NOUVEAU MONDE GRAPHITE

**Réponses à la 3^e série de questions complémentaires du
BAPE du 2 avril 2020**

8 avril 2020

Figure 3-1. Tracés potentiels afin d'éviter le secteur sud du Domaine Lagrange.

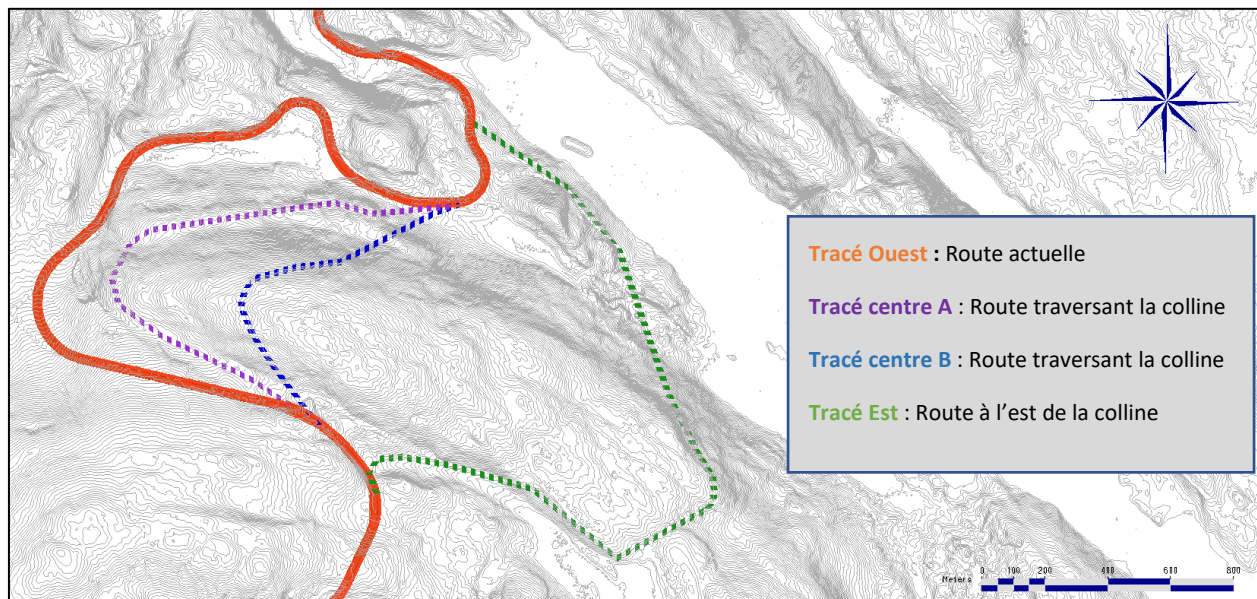
3. Concernant les tracés évalués pour le chemin d'accès au site minier (options B et C), avez-vous envisagé d'éloigner la partie passant à proximité de la pointe sud du Domaine Lagrange en la déplaçant vers l'est, soit de l'autre côté de la colline qui se trouve à cet endroit et en reliant plus directement les segments passant à proximité du Petit lac aux Pierres et du lac England? Quelles seraient les considérations en faveur ou en défaveur d'une telle configuration? Avez-vous analysé d'autres variantes de tracé?

Nous présentons ci-dessous des variantes qui pourraient être envisagées pour s'éloigner du sud du Domaine Lagrange. En plus de l'option proposée dans la question (côté est de la colline), nous avons ajouté trois variantes à cet exercice où la route passerait à travers la colline. Ces variantes sont montrées sur la figure suivante :

Les considérations en faveur ou en défaveur de ces configurations ont été évaluées au niveau de l'impact positif (+) ou négatif (-) sur les aspects suivants : milieu biologique, milieu humain et technico-économique et sont présentées dans le tableau suivant.

Les deux tracés qui traversent la colline présentent des avantages en ce qui a trait à minimiser les impacts sur le milieu biologique et humain, cependant ces tracés sont théoriques et une visite de terrain suivie d'une validation technico-économique serait requise pour valider la faisabilité de traverser ce secteur où il pourrait y avoir des affleurements rocheux, surtout au niveau du versant Nord de la colline qui a une pente considérable. NMG pourra valider ces options avec un niveau d'ingénierie plus détaillé dans le cadre des étapes ultérieures du projet et les adresser dans les demandes d'autorisations qui devront être faites.

Figure 18-1. Production de needle coke pour produire du graphite synthétique (NMG, 2020¹⁷)

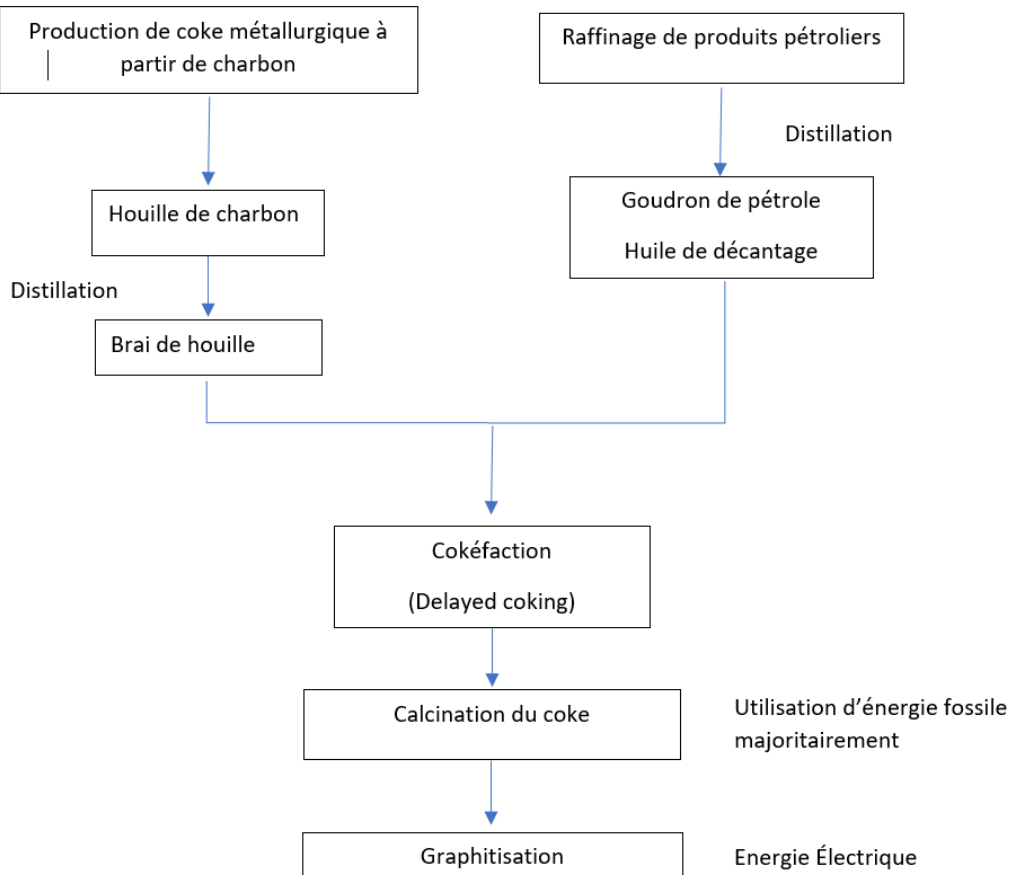
18. Vous mentionnez que le graphite naturel serait mieux produit d'un point de vue environnemental au Québec qu'en Chine, notamment dû au cadre environnemental et aux sources d'énergie utilisées. Vous mentionnez aussi que le graphite synthétique est plus nuisible pour l'environnement que le graphite naturel notamment en fonction de l'énergie nécessaire à la graphitisation pour le processus synthétique. Dans ces deux arguments de production plus environnementale, pouvez-vous fournir des sources ayant fait de telles comparaisons ou ayant fourni de telles preuves que le graphite naturel est effectivement plus performant d'un point de vue environnemental que le graphite synthétique?

La production de graphite synthétique demande beaucoup d'énergie expliquant, en partie, le coût plus élevé de ce produit et une empreinte environnementale plus grande, spécialement quand la source initiale est le charbon. En plus de l'énergie nécessaire pour produire et distiller les goudrons de charbon ou de pétrole, ces matières doivent être « cokéfié » à environ 500°C, puis généralement refroidi, puis calciné à une température d'environ 1200°C, dans des fours, généralement alimenté par des énergies fossiles. Le coke de haute qualité pour la production de graphite synthétique est majoritairement produit aux États-Unis, Europe et Japon. Celui-ci est principalement destiné à la production d'électrodes utilisées dans les aciéries.

Le coke doit ensuite être graphitisé à une température excédant 2800°C dans des fours électriques. Il est à noter que le graphite synthétique pour les batteries Li-ion est majoritairement produit en Chine. Si

Topographie autour du secteur Nord de la fosse

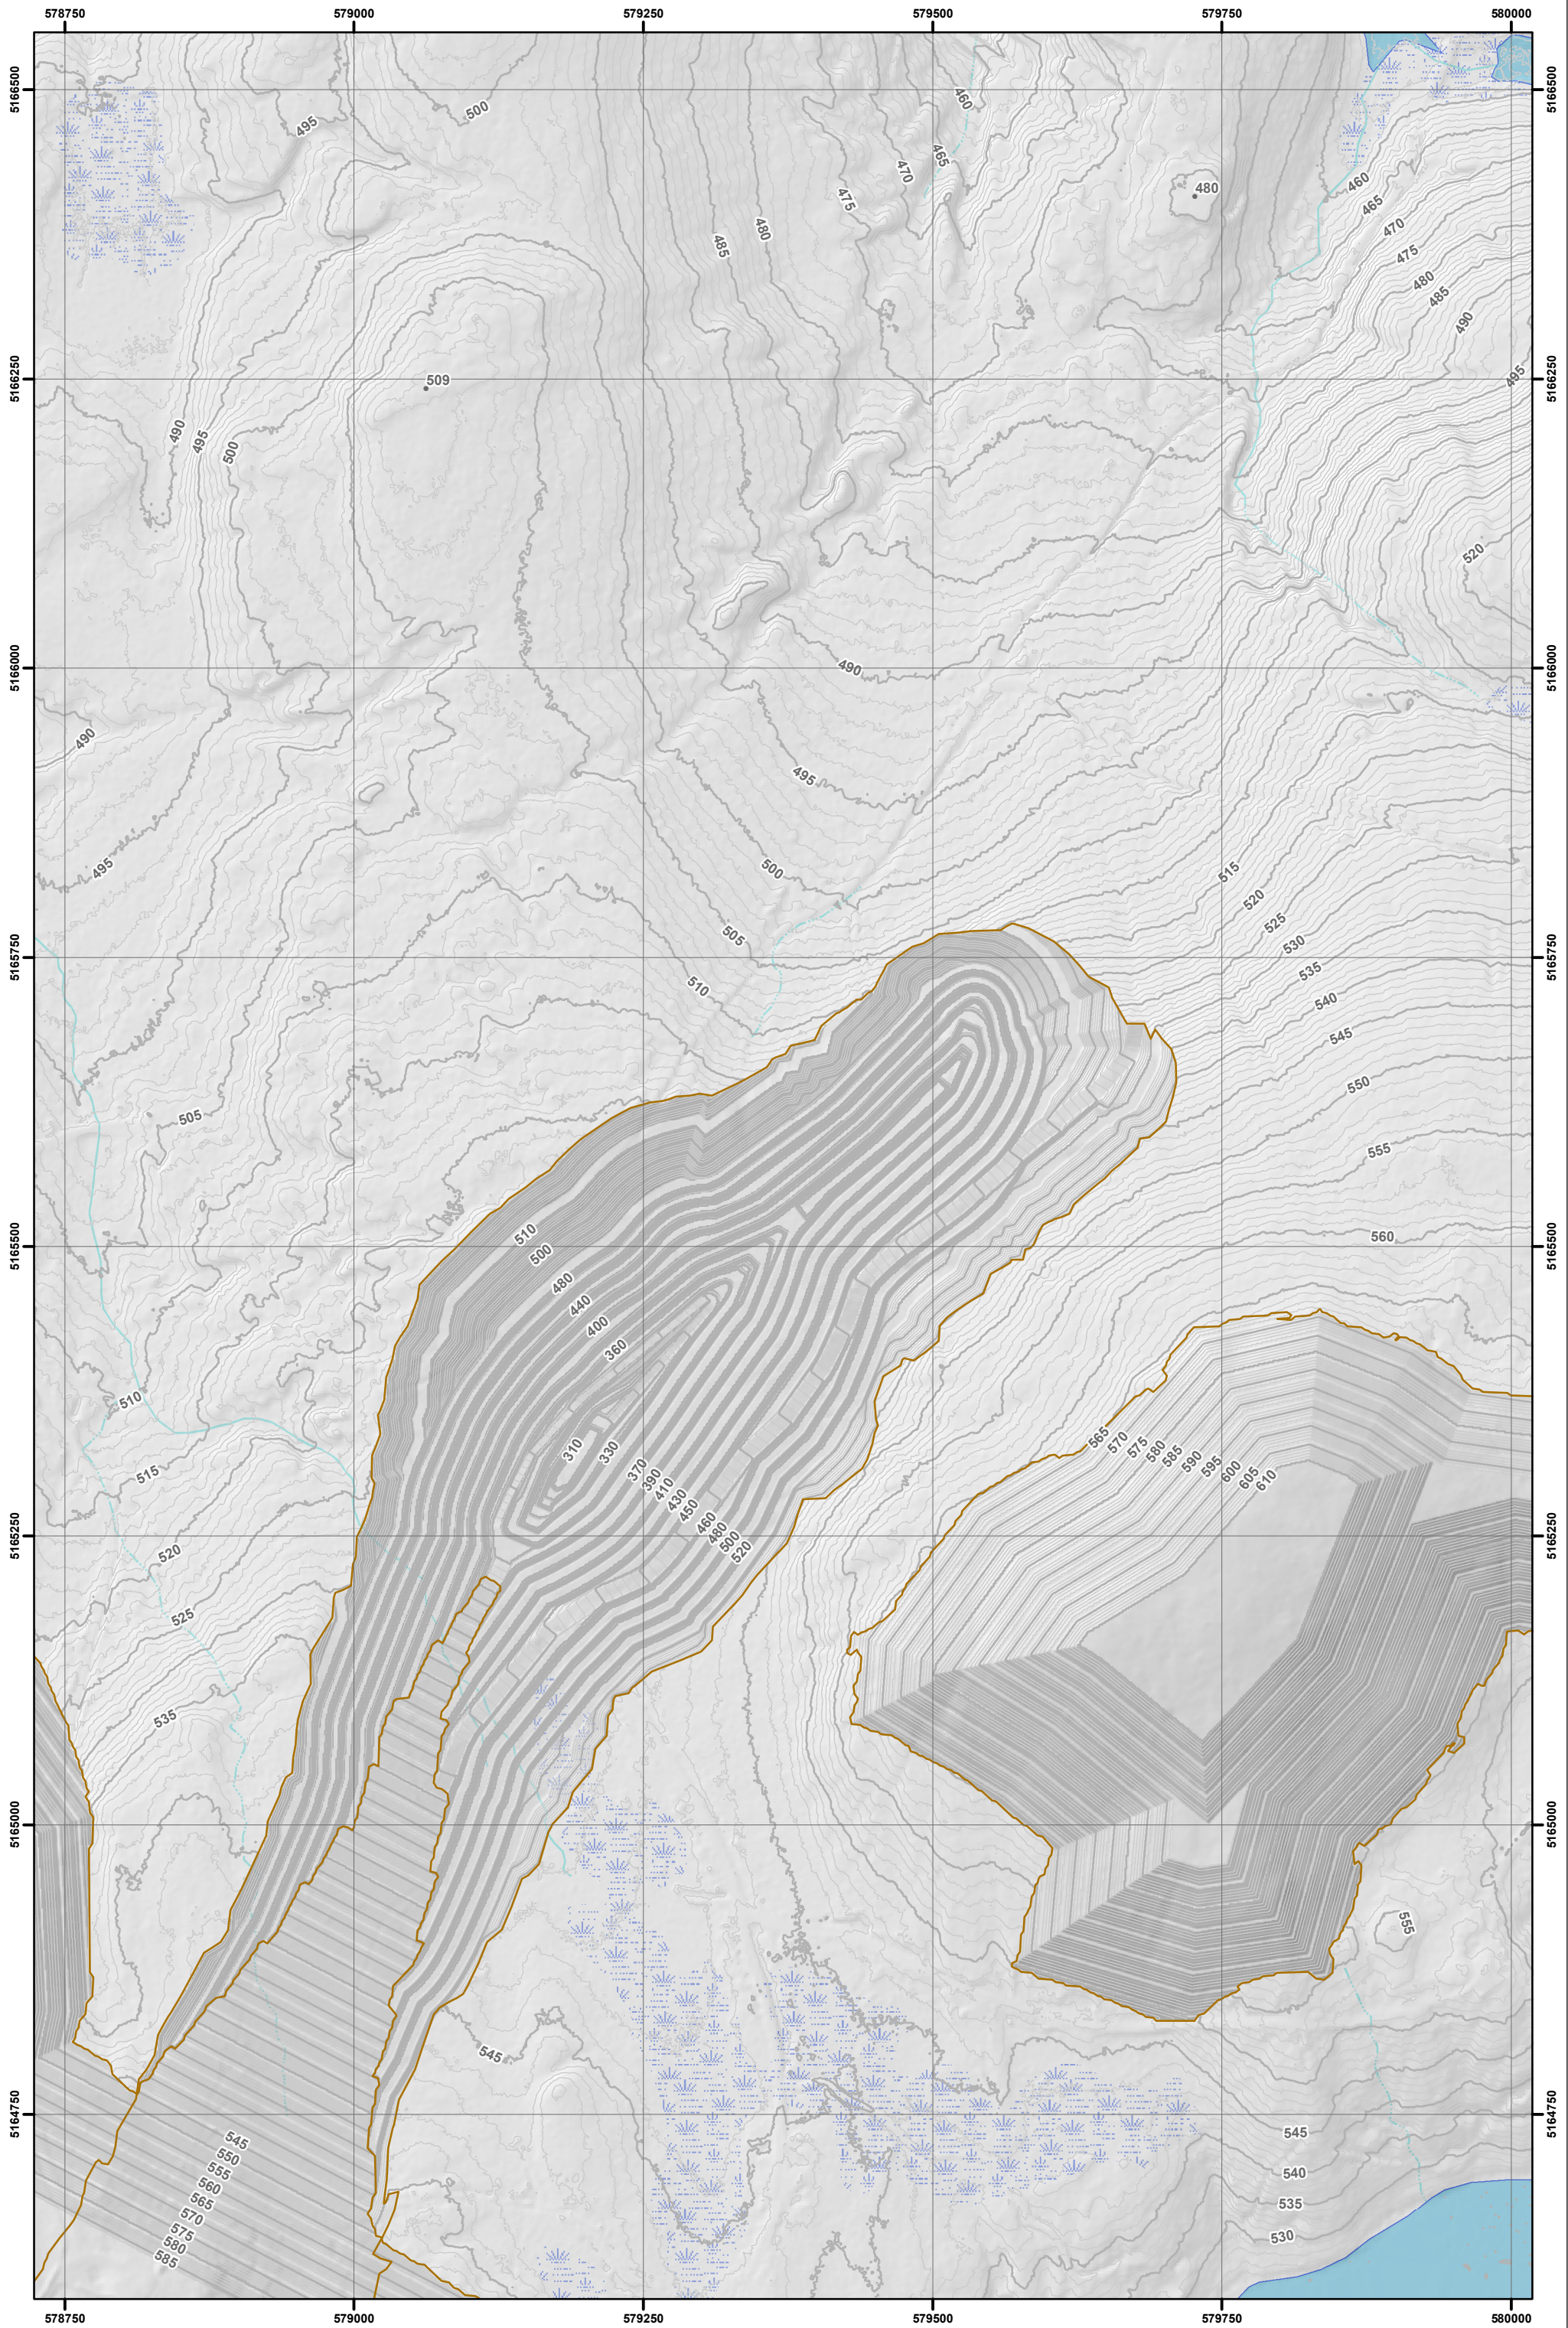
- b. En lien avec la situation correspondant à la période où le plan d'eau serait stabilisé (niveau à environ 500 m), pouvez-vous fournir un modèle de terrain illustrant les éléments suivants au pourtour du plan d'eau anticipé :
- la topographie autour du plan d'eau ;
 - la bathymétrie prévue lorsque le remplissage serait terminé ;
 - le trajet et la morphologie du canal déversoir prévu (PR5.5, p. 4-17) jusqu'à son point d'entrée dans le milieu naturel?

La topographie du secteur autour du plan d'eau est montrée à la carte 4-1 en annexe 1. La bathymétrie dans la fosse lorsque le remplissage sera terminé est aussi indiquée sur la carte 4-1. Le plan d'eau sera autour de 500 mètres en régime permanent.

- Un talus de 6 m de hauteur minimum selon le point le plus bas dans la fosse et le niveau d'eau à l'équilibre autour de 500 m⁴. Cela représente un volume disponible improbable à combler avec la venue d'un événement climatique extrême. Le niveau d'eau ne montera pas jusqu'à ce niveau pour ruisseler dans le milieu récepteur;
- Les modélisations hydrogéologiques du projet montrent que l'écoulement souterrain au sein de la fosse (plan d'eau) sera principalement du Nord vers le Sud pour le plan d'eau en régime permanent (DA22 - Annexe C Figure 2, Lamont et MDAG 2020⁵) et le point bas de ce secteur de la fosse est à l'extrémité Nord de la fosse (voir carte 4-1 en annexe 1).
